监 理 通 知 单

工程名称：合肥万力轮胎有限公司屋顶分布式光伏发电项目

编号：016

事由：关于施工现场的相关安全、质量问题

附照片

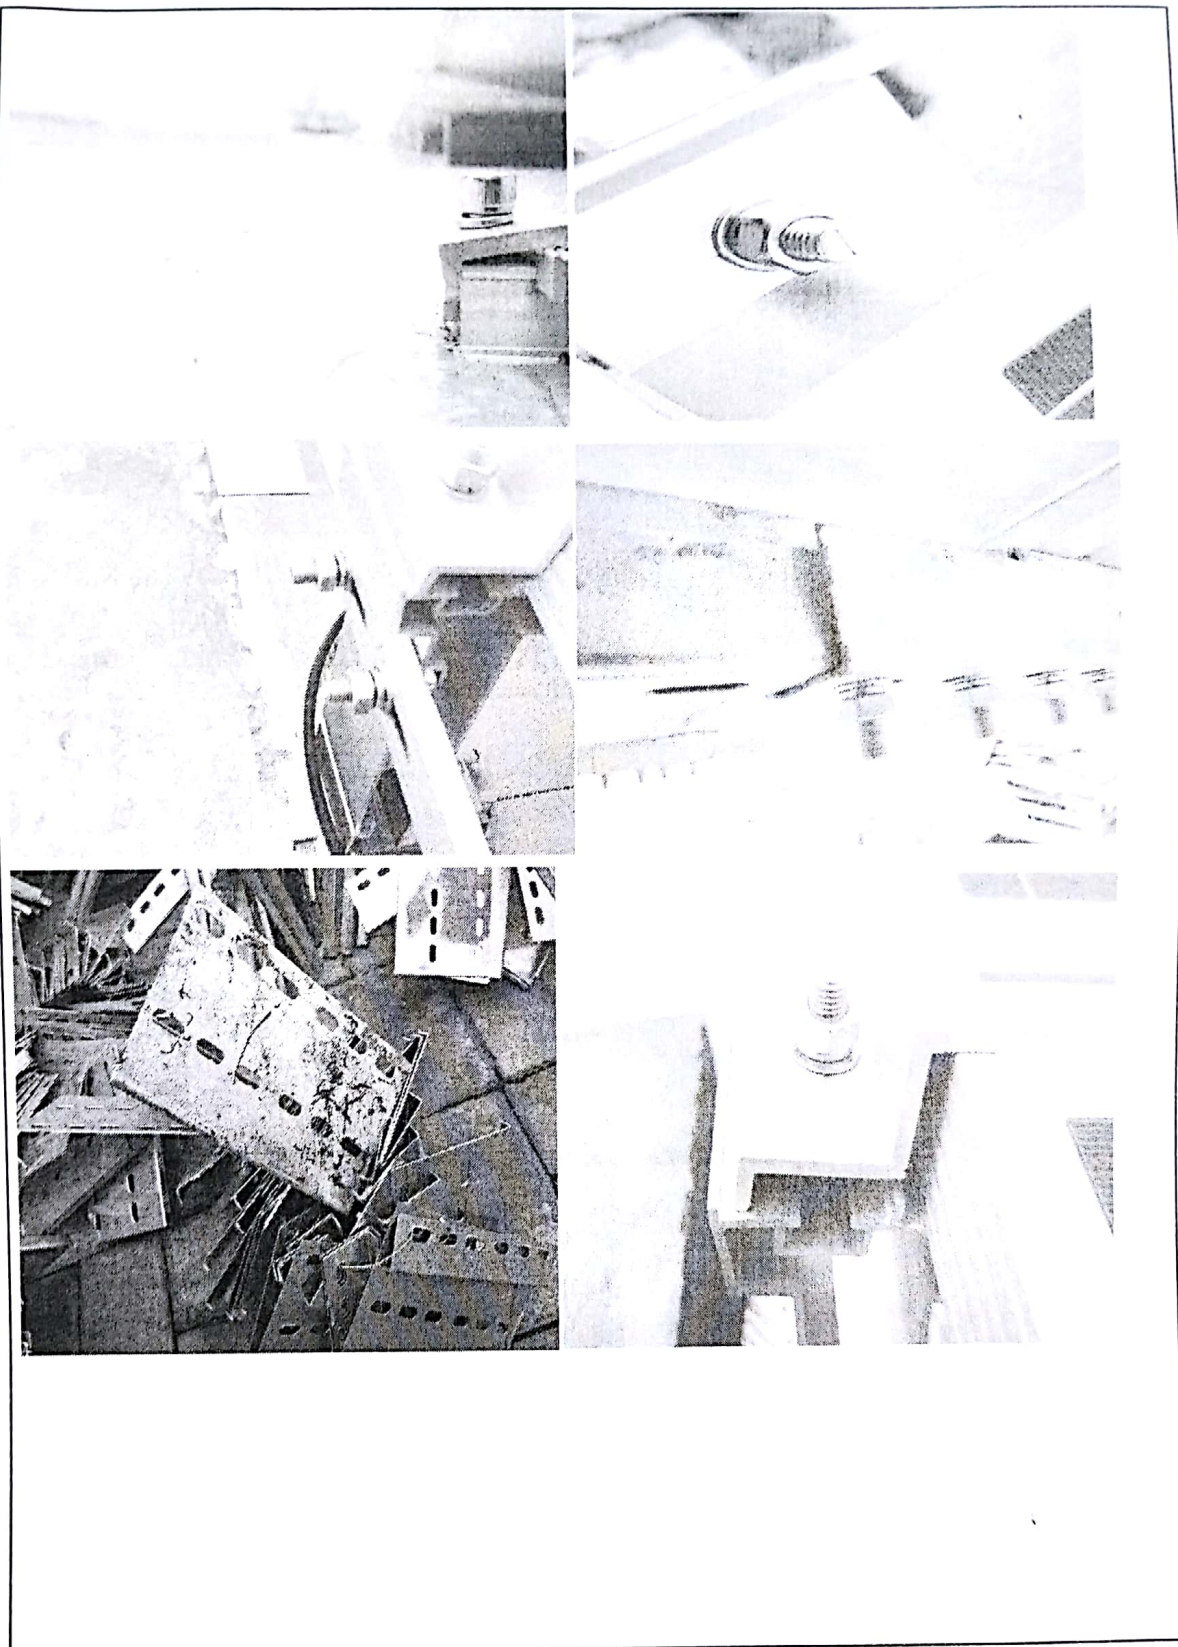
1. TPO 屋面部分固定螺栓、螺母、垫片出现腐蚀现象；
2. TPO 屋面部分阵列出现拉撑固定螺栓松动；
3. TPO 屋面阵列定位放线出现位置偏差；
4. TPO 屋面部分光伏组件压块存在安装不到位；
5. 部分电缆桥架进场出现脱锌、斑点、毛刺、腐蚀等现象；
6. 部分阵列光伏组件接地线存在安装松动；
7. 混凝土屋面部分支架檩条连接件存在腐蚀现象；

针对以上问题，要求你单位负责人对施工现场加强安全、质量管理，对材料进场认真检查并及时材料报验，对不合格材料不予该部位施工，严格按照设计要求及相关规范要求施工，对存在问题的部分积极进行整改或更换，认真落实对施工人员的技术交底，确保施工质量。
